Rapport de l'Inspection des installations classées

Visite d'inspection du 17/05/2022

MONTALTI

Pont de Morbier
39400 MORBIER

Photo 4

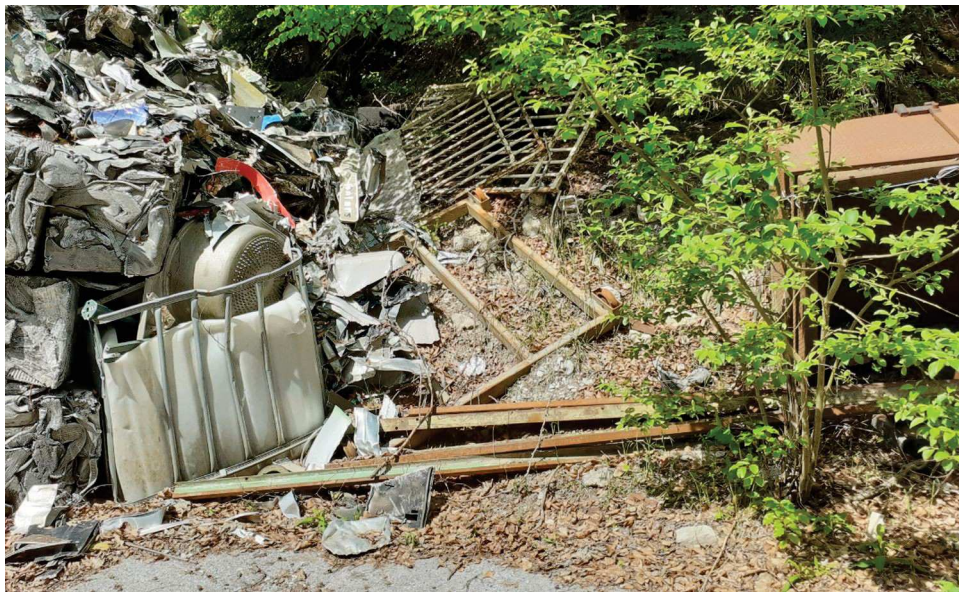
Constat 6 -17/05/2022: non-conformité :

- une pelle mécanique ancienne conservée pour la récupération de pièces est stockée dans cette zone, recouverte en partie de morceaux de zinc (voir photo 4 sur annexe photos).

→ La pelle est à évacuer ou à dégager des morceaux de zinc et le PAC à adapter en conséquence.
